Rapport selon l'art. 47 OAT

Conditions d'approbation – Enquête publique complémentaire

**Adaptations du Plan d'aménagement local (PAL) suite à son approbation du 24 août
2022 (révision générale – Conditions d'approbation)**

Fig. 3 : Extrait PAZ avant modification

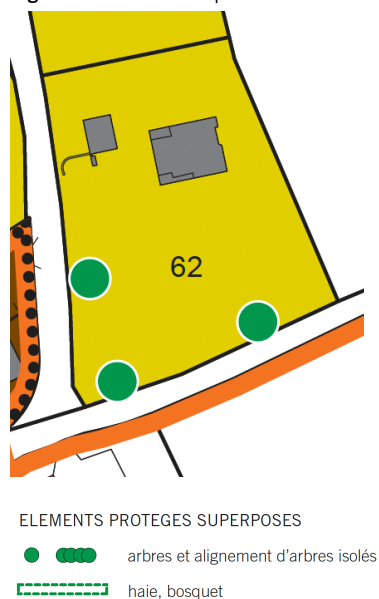
Le type de boisements hors forêt protégés qui se situe sur l'art. 62 RF a fait l'objet de modifications. Suite à une vision locale en présence de la propriétaire, il a été constaté que les essences végétales dignes de protection représentent exclusivement trois tilleuls et non les espèces végétales de type ornemental constituant une haie. La Commune a donc pris la décision de modifier le PAZ. Le PDCOM (cf. chap. 2.3.1) et l'IPB (cf. chap. 2.4) ont été adaptés en conséquence.

Fig. 5 : Verbal cadastrale pour les art. 403aaab, 403aaaaab et 1397 RF (source : Pascal Bongard SA)

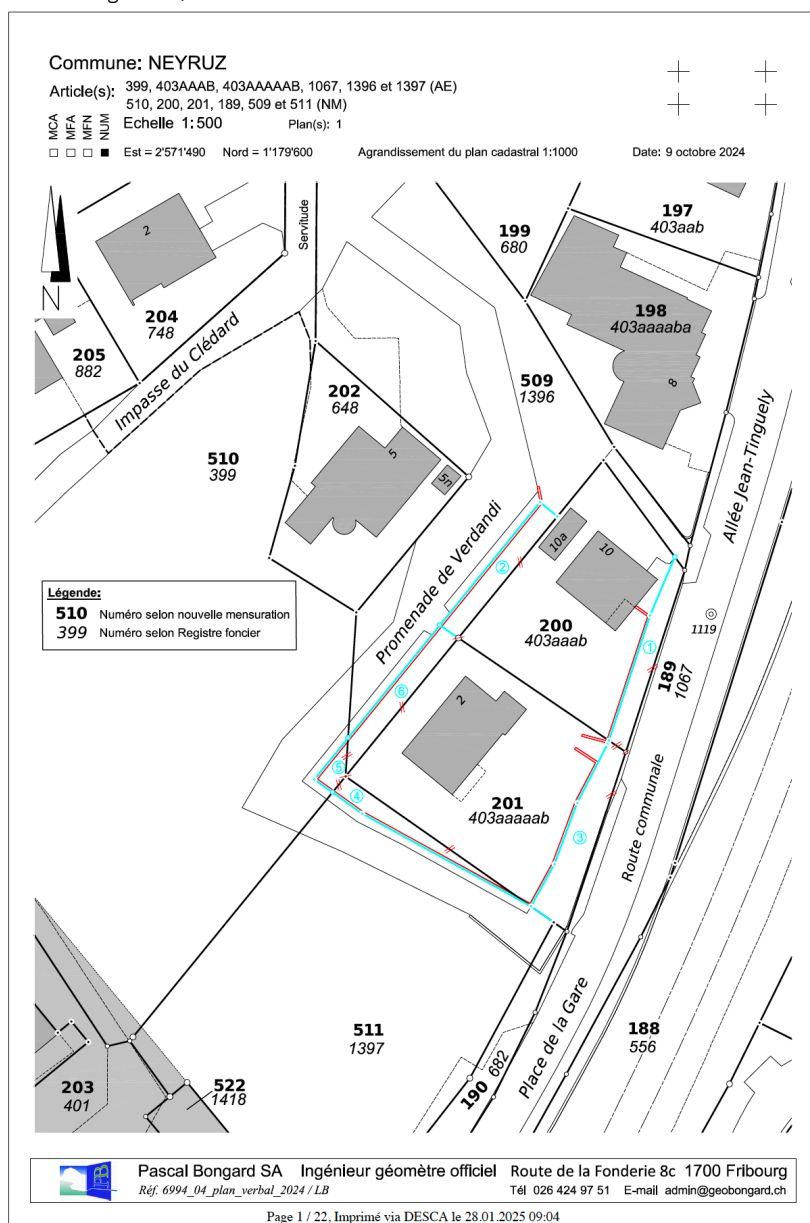
Dans le cadre de cette enquête publique complémentaire, la Commune, à la suite de coordination avec le SeCA, procède à des corrections de la limite de la zone à bâtir. Ces dernières sont apportées en coordination avec un projet de verbal cadastral (Fig. 5), qui concerne les art. 403aaab RF, 403aaaaab RF et 1397 RF. L'objectif de ces corrections est de garantir une parfaite correspondance entre la délimitation de la zone à bâtir et les nouvelles limites des parcelles, telles que définies par le projet de verbal cadastral. En complément et afin d'assurer une cohérence de la délimitation du secteur raccordé à un chauffage à distance qui figure au PAZ, ce dernier est également corrigé afin de correspondre à la délimitation des nouvelles limites de zone à bâtir.

Fig. 6 : Extrait du PAZ avant modification

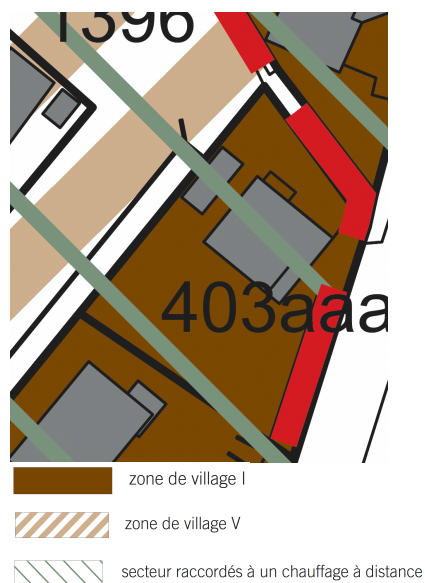
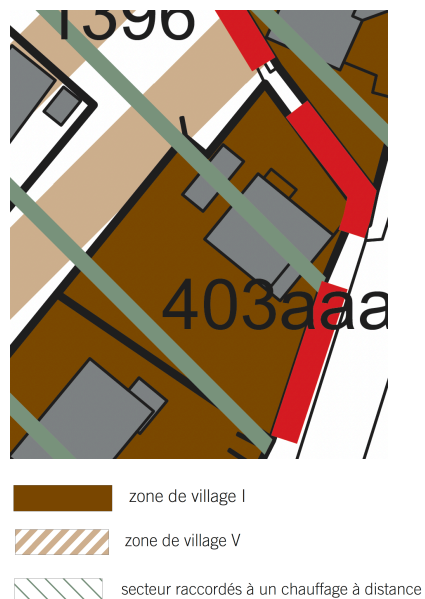
> Des ajustements de 98 m² pour l'art. 403aaab RF

Art. RF	Affectation actuelle	Nouvelle affectation	Surface (m ²)	Remarques
403aaab	Zone village I	Domaine public	49	Délimitation d'une limite de zone cohérente
403aaab	Zone village V	Zone village I	49	Délimitation d'une limite de zone cohérente

Fig. 8 : Extrait PAZ avant modification

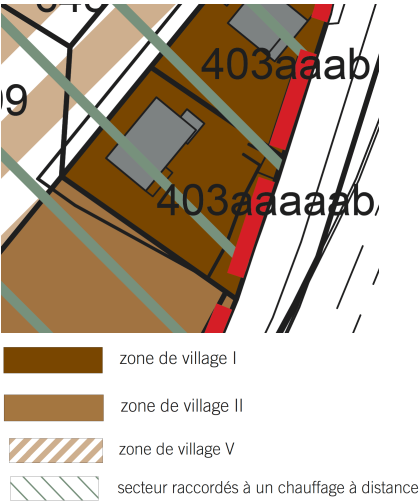
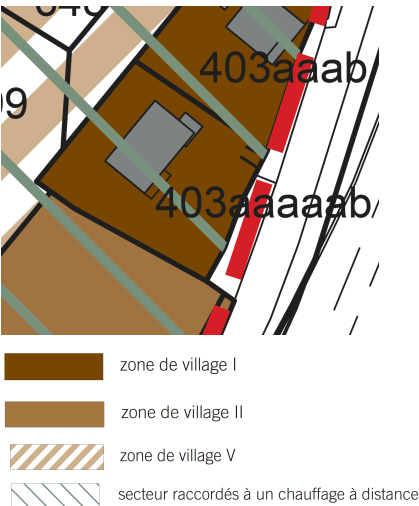
> Des ajustements de 179 m² pour l’art. 403aaaaab RF

Art. RF	Affectation actuelle	Nouvelle affectation	Surface (m²)	Remarques
403aaaaab	Zone village I	Domaine public	80	Délimitation d’une limite de zone cohérente
403aaaaab	Zone village II	Zone village I	38	Délimitation d’une limite de zone cohérente
403aaaaab	Zone village V	Zone village I	61	Délimitation d’une limite de zone cohérente

Fig. 12 : Extrait PDCom avant modification

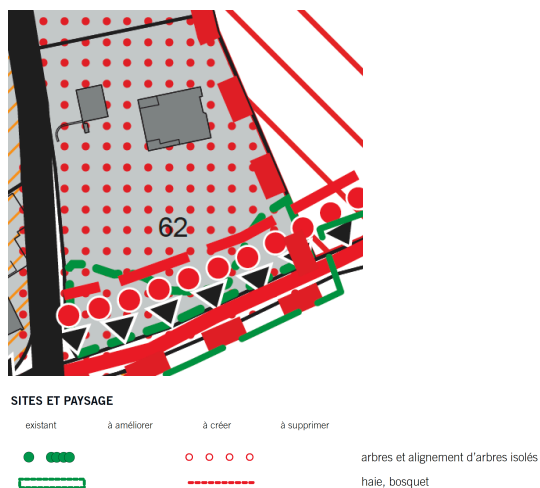
Conformément à la modification des boisements hors forêt protégés présentée au chap. 2.1.2 du présent rapport, les boisements hors forêt protégés sis sur l'art. 62 RF sont adaptés afin de correspondre aux trois arbres (tilleuls) isolés.

Fig. 14 : Extrait PDcom avant modification

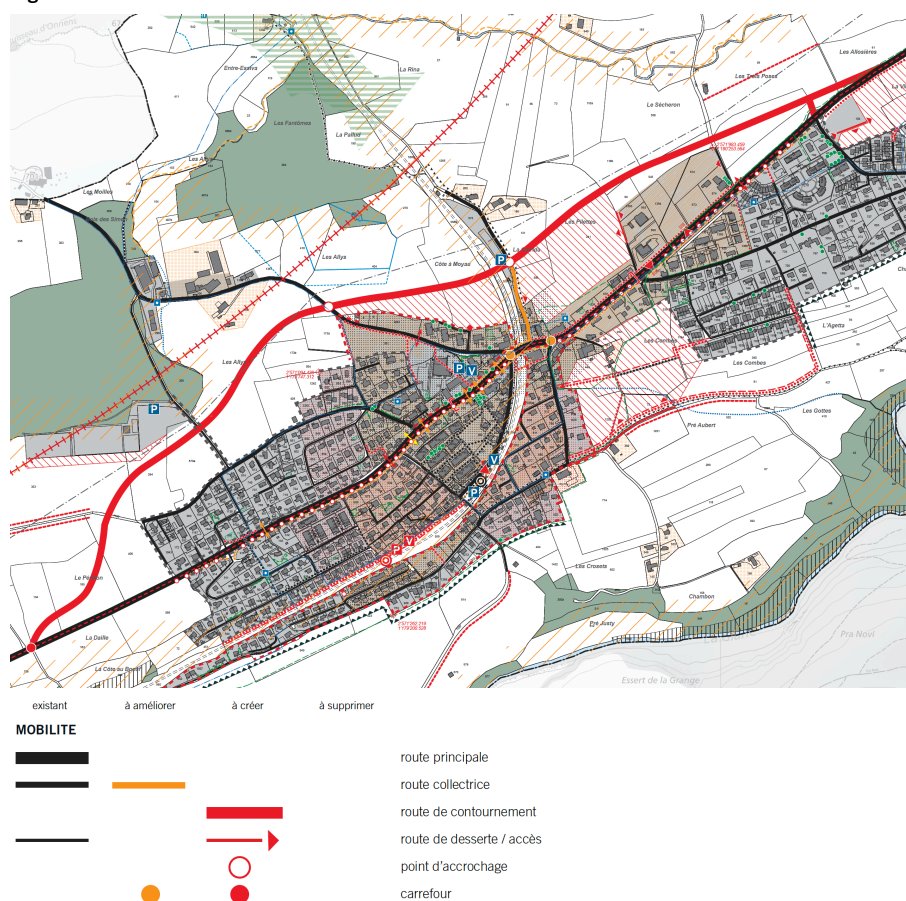
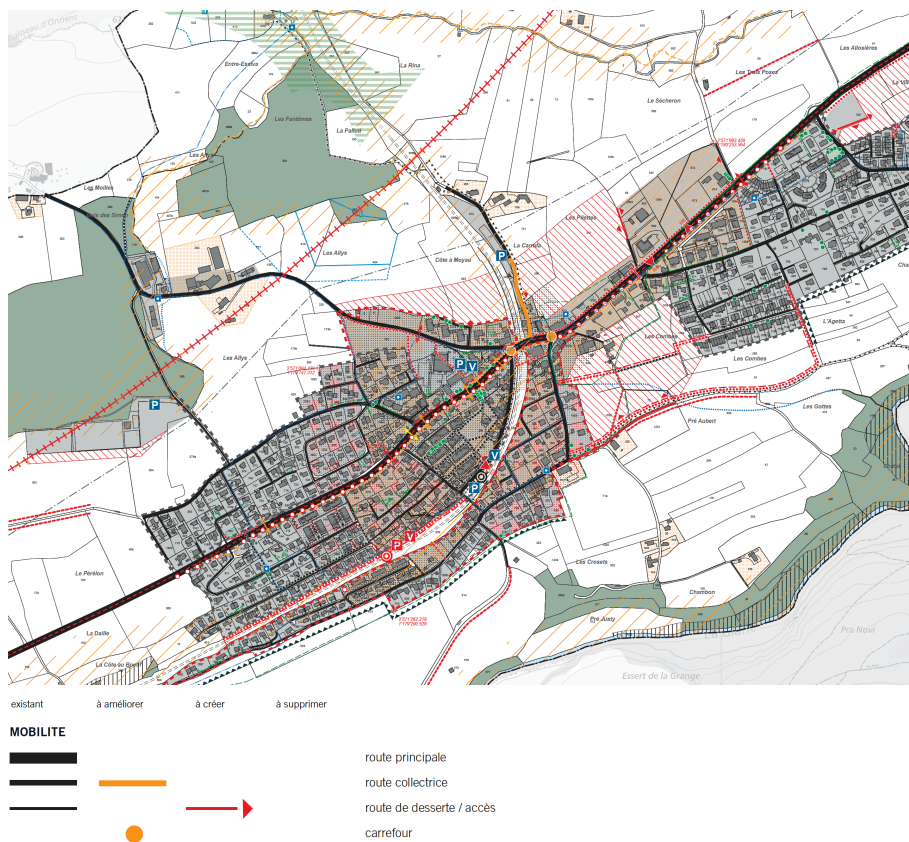
En date du 5 novembre 2024, le Conseil d'État a adopté le premier dossier de modification du plan directeur cantonal (PDCant). Dans le cadre de ce dernier, la fiche P0404 du PDCant a été modifiée. Cette fiche liste notamment les routes de contournement à étudier. Dans le cadre de la route de contournement de Neyruz, il est spécifié que ce projet est abandonné au profit du réaménagement de la route cantonale existante et qui traverse la localité. En complément, il est précisé que le PDCom intègre déjà la planification de plusieurs aménagements qui s'intègrent dans le cadre des réflexions quant au réaménagement de la RC 2000 par le Canton, à savoir la création d'un itinéraire du réseau cyclable cantonal utilitaire, l'amélioration des carrefours existants, l'amélioration et la création de traversées piétonnes, la plantation d'arbres, etc.

Dès lors, le tracé de la route de contournement à créer ainsi que les accroches et carrefours à créer y relatifs sont supprimés du PDCom.

Fig. 16 : Extrait PDCom avant modification

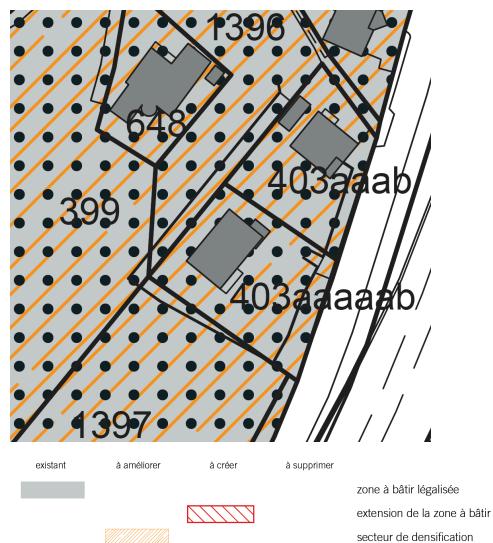
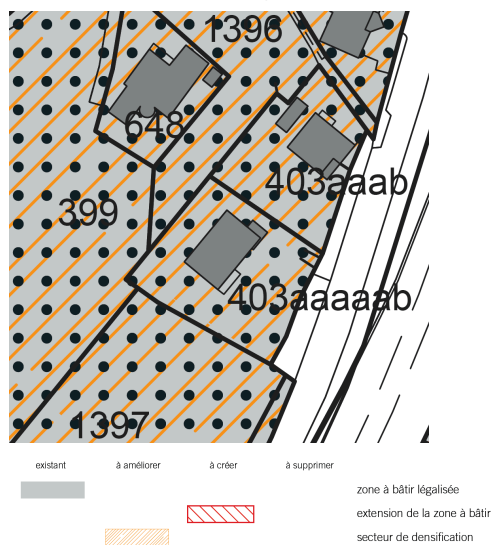
Sur la base des corrections de la limite de la zone à bâtir présentée au chap. 2.1.3 du présent rapport, le plan directeur communal (PDCom), notamment la zone à bâtir légalisée pour les art. 403aaab et 403aaaaab RF est corrigée.
